**Avis délibéré de la mission régionale d'autorité
environnementale sur le projet d'aménagement d'un
lycée, d'une gare routière associée et d'un supermarché
alimentaire de l'enseigne "Lidl" par la Société
d'équipement du Rhône et de Lyon, Thonon
agglomération et Lidl sur la commune de Douvaine (74)**

Avis n° 2025-ARA-AP-1909

Avis délibéré le 8 septembre 2025

Figure 2: localisation des opérations par rapport au patrimoine culturel architectural (source : Atlas des patrimoines)

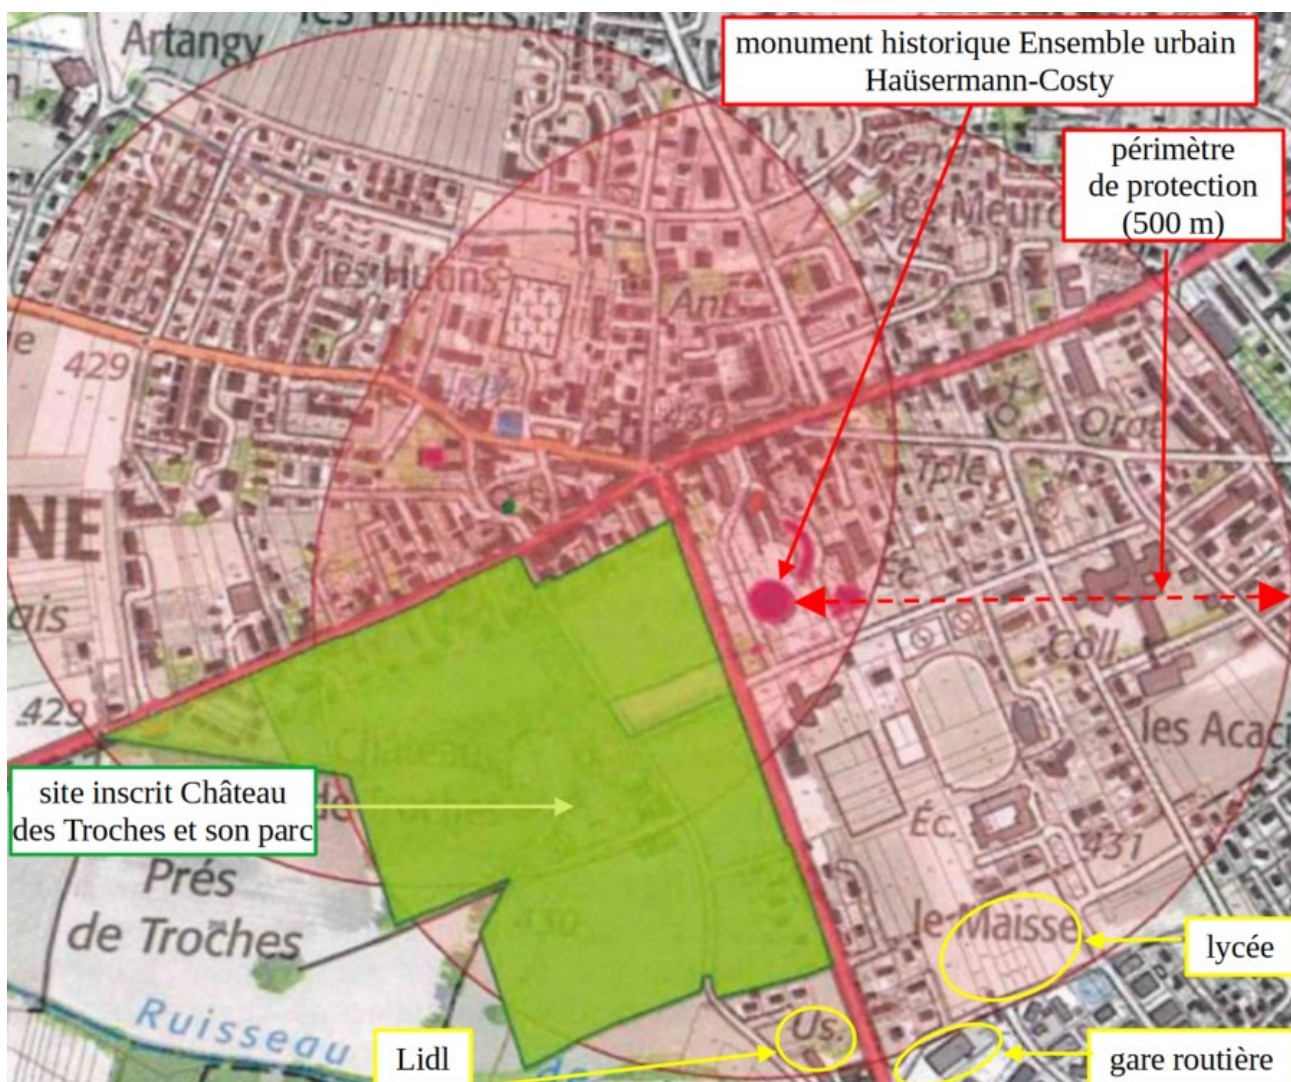
- le dossier énonce que « *L'impact sur les Monuments historiques sera nul* » après avoir relevé que « *La zone d'étude n'est pas concernée par un Monument historique ou son périmètre, ni un site inscrit ou classé* » (EI §VI.6.8 p.473 « *incidences sur le patrimoine historique et culturel* ») ; cet énoncé est à justifier dans la mesure où plusieurs opérations du projet sont situées dans le périmètre de protection du monument historique (figure 2) ;

La décision du [8 juin 2023](#) de la préfète de région de soumission à étude d'impact de l'opération relative au Lidl, ainsi que l'avis du [23 avril 2024](#) de la MRAe sur l'évolution du PLUi, ont alerté les maîtres d'ouvrages sur le fait que le patrimoine culturel architectural constitue pour ce projet un enjeu « *principal* », en particulier au regard du site inscrit, des monuments historiques et de leurs abords¹². Il est donc indispensable que l'étude d'impact comprenne des photo-montages, avant et après réalisation du projet, pour analyser les covisibilités avec ce patrimoine, ce point est à corriger.

Il s'agit là d'une insuffisance significative de l'étude d'impact, tant au niveau de l'analyse des incidences que de l'application de la séquence ERC, de fait inexistante sur cet enjeu. Le dossier doit être complété par des photo-montages couleurs (par temps ensoleillé et à plusieurs saisons) pour chaque opération projetée afin de permettre d'apprécier les covisibilités avec le patrimoine culturel architectural.

L'Autorité environnementale recommande de compléter l'analyse des incidences du projet sur le patrimoine culturel architectural avec des photo-montages pour apprécier les covisibilités avec le patrimoine culturel architectural, définir les mesures ERC et leur mesure de suivi.
